**Всемирный форум для согласования правил
в области транспортных средств**

Рабочая группа по пассивной безопасности

Правила № 14 ООН (крепления ремней безопасности)**Предложение по дополнению 10 к поправкам серии 07,
дополнению 2 к поправкам серии 08 и дополнению 3
к поправкам серии 09 к Правилам № 14 ООН
(крепления ремней безопасности)*****Представлено экспертом от Международной организации
предприятий автомобильной промышленности**

«Рис. 3

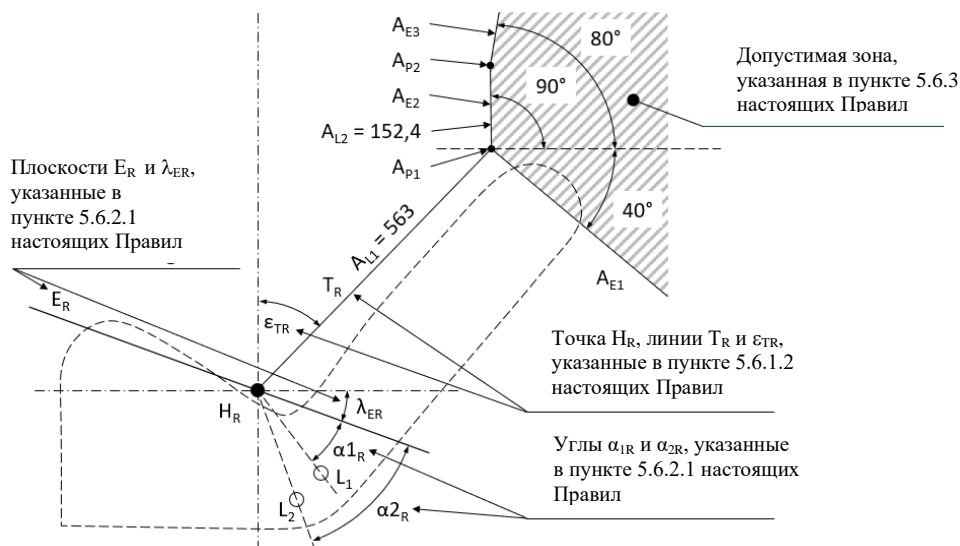
5.6.3 Расположение верхних точек эффективных креплений ремня безопасности (см. рис. 3 в приложении 3)

Положение верхней(их) точки (точек) эффективного крепления ремня безопасности должно находиться в пределах допустимой зоны, показанной на рис. 3 в приложении 3 к настоящим Правилам начиная с точки N_R .

Начиная с точки N_R определяется допустимая зона для верхней(их) точки (точек) эффективного крепления ремня безопасности с учетом следующих сегментных расстояний и плоскостей:

- A_{L1} сегмент линии туловища T_R длиной 563 мм, измеренный в направлении вверх от N_R и заканчивающийся в точке A_{P1} ;
- A_{L2} сегментное расстояние длиной 152,4 мм, измеренное вертикально вверх от точки A_{P1} и заканчивающееся точкой A_{P2} .

Первая плоскость A_{E1} под наклоном в 40° назад от горизонтали образуется в направлении назад от точки A_{P1} .

Вторая плоскость A_{E2} образуется перпендикулярно продольной центральной плоскости сиденья между точками A_{P1} и A_{P2} .

Третья плоскость A_{E3} под наклоном 80° вперед образуется позади точки A_{P2} .

Допустимая зона для верхней(их) точки (точек) эффективного крепления ремня безопасности находится за тремя плоскостями A_{E1} , A_{E2} и A_{E3} .

Приложение 3, включить следующие новые рис. 3 и 4:

Зоны расположения точек эффективных креплений ремня безопасности в соответствии с пунктами 5.6.2 и 5.6.3 настоящих Правил в контексте положений для продолжительного использования

«Рис. 4

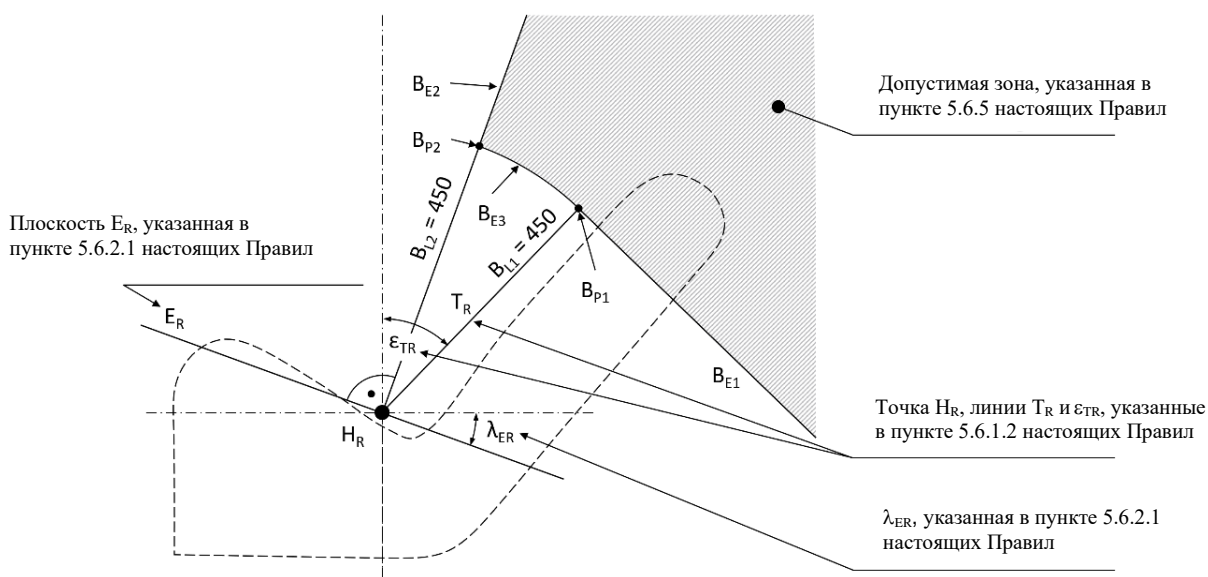
В ходе испытания, указанного в подпунктах a) и b), верхняя(ие) точка (точки) эффективного крепления ремня безопасности должна(ы) находиться в пределах допустимой зоны, указанной на рис. 4 в приложении 3 к настоящим Правилам. Для целей данного испытания сиденья могут также находиться в положении для продолжительного использования, как это указано в пункте 6.1.2 настоящих Правил.

С учетом точки H_R определяется допустимая зона, указанная на рис. 4 в приложении 3 к настоящим Правилам, для верхней(их) точки (точек) эффективного крепления ремня безопасности при испытании со следующими сегментами и плоскостями:

- V_{L1} сегментом линии туловища T_R длиной 450 мм, измеренным в направлении вверх от H_R и заканчивающимся в точке V_{P1} ;
- V_{L2} сегментом длиной 450 мм, измеренным от точки H_R перпендикулярно плоскости E_R в направлении вверх и заканчивающимся точкой V_{P2} .

Первая плоскость V_{E1} образуется в направлении назад перпендикулярно линии туловища T_R и перпендикулярно продольной центральной плоскости сиденья в точке V_{P1} .

Вторая плоскость V_{E2} образуется в направлении вверх перпендикулярно плоскости E_R и перпендикулярно продольной центральной плоскости сиденья в точке V_{P2} .

Образуется огибающая поверхность V_{E3} с радиусом 450 мм в точке H_R между точками V_{P1} и V_{P2} , перпендикулярная продольной центральной плоскости сиденья.

В ходе испытания верхняя (верхние) точка (точки) эффективного крепления ремня безопасности не должна (не должны) смещаться ниже плоскостей V_{E1} и V_{E2} , а также огибающей поверхности V_{E3} или перед ними».

Допустимая зона расположения верхних точек эффективных креплений ремней безопасности в соответствии с пунктом 5.6.5 настоящих Правил в контексте положений для использования, не являющихся обычными
